於大公園再整備基本設計

| 基本計画からの見直し箇所 | |

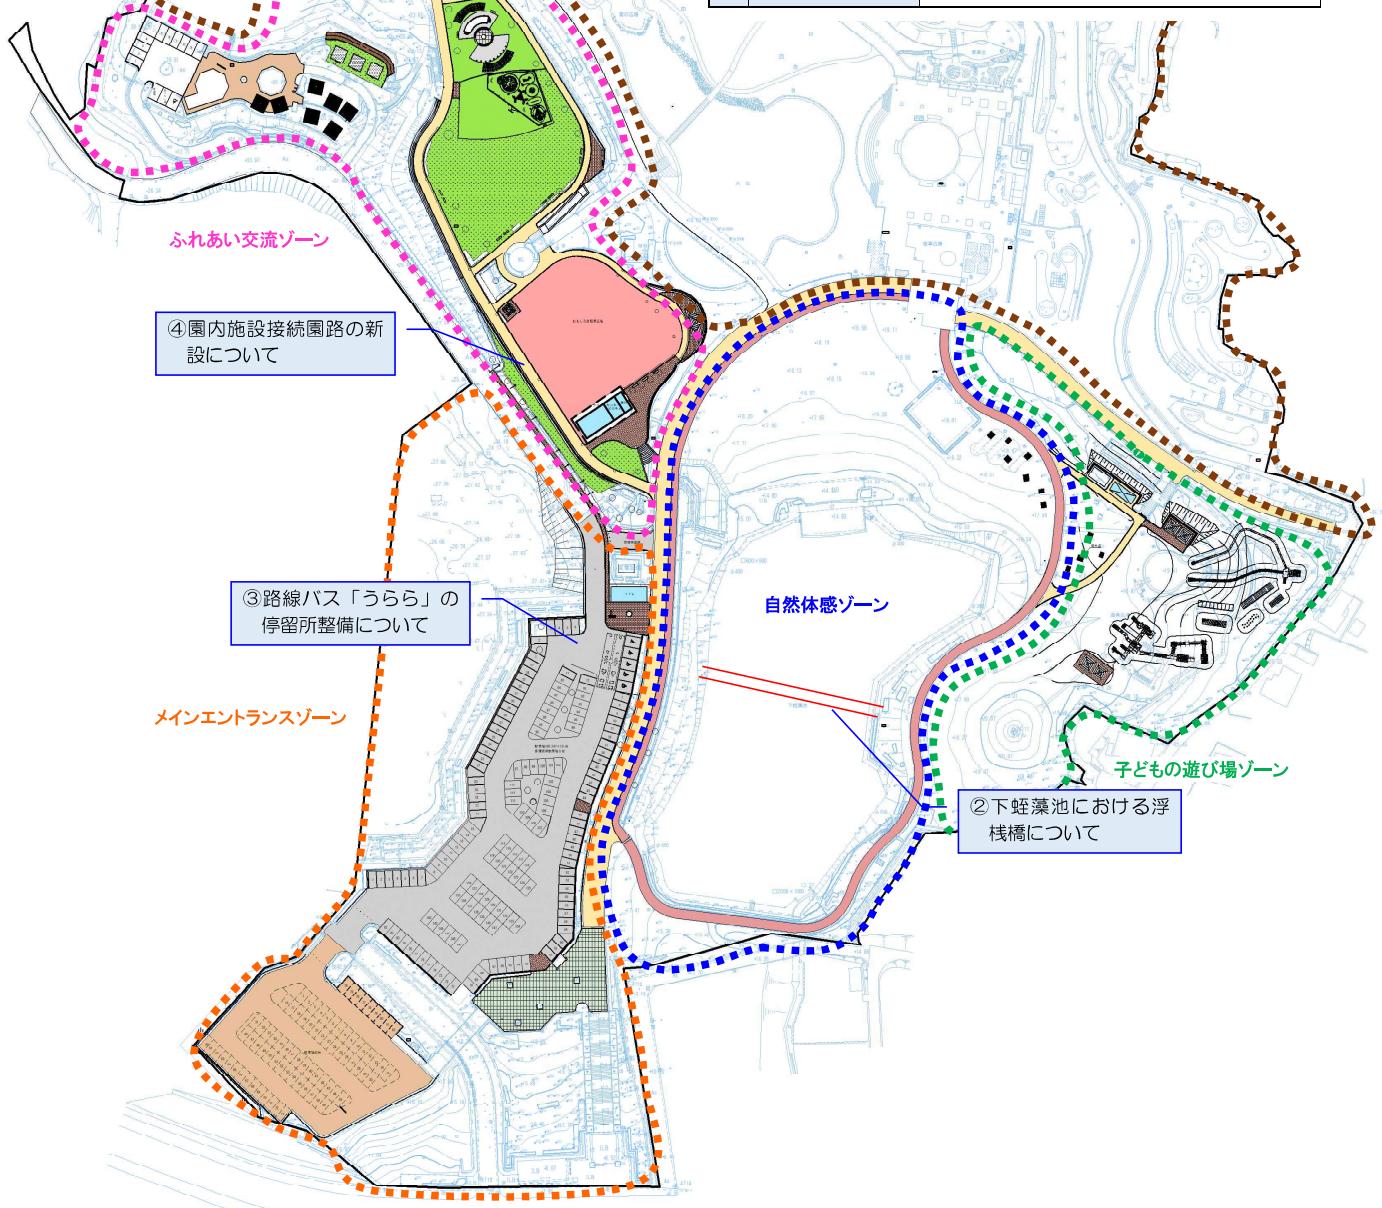
| 基本計画からの見直し箇所 | |
|--------------|---------------------|
| ① | 展望エントランスの改修について |
| ② | 下蛭藻池における浮桟橋について |
| ③ | 路線バス「うらら」の停留所整備について |
| ④ | 園内施設接続園路の新設について |
